改善箇所説明図

(2010-2011年式 FSR34, FTR34, FTS34, FVR34, FVZ34)

FVR34 左側面視

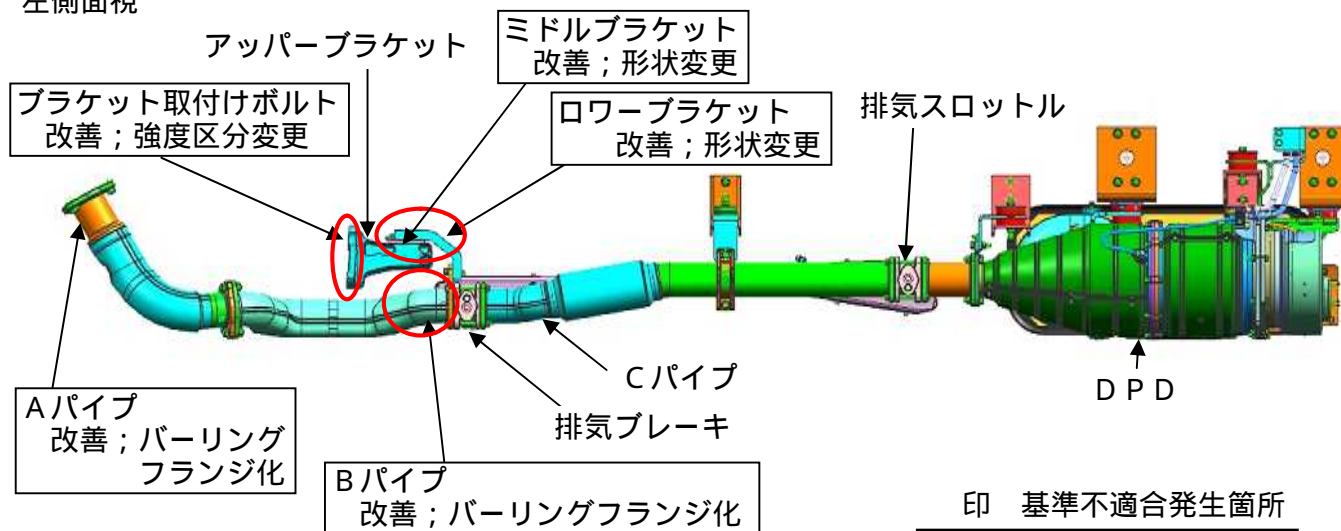
中型トラックにおいて、排気管の構造が不適切なため、エンジン回転による共振、および冷熱の繰り返しにより排気管に過大な入力が発生し、排気管、排気管ブラケット、クランプ等に亀裂が生じることがある。そのため、そのままの状態で使用を続けると、最悪の場合、騒音が増大するおそれがある。

全車両、排気管、排気管ブラケット、クランプを対策品に交換する。尚、対策部品の準備に時間を要し、車両型式毎に不具合発生箇所が異なるため、不具合件数の多いものから恒久対策を行う。

暫定対策; 排気管周辺より異音が発生している等、異常を感じた場合には点検を行い、不具合部位に亀裂が確認された場合は、新品に交換または修理を行う。

識別 : 恒久対策済車には、バッテリーボックス前側フレームに水色シールを貼付する。
暫定対策済車には、バッテリーボックス前側フレームに黄色シールを貼付する。
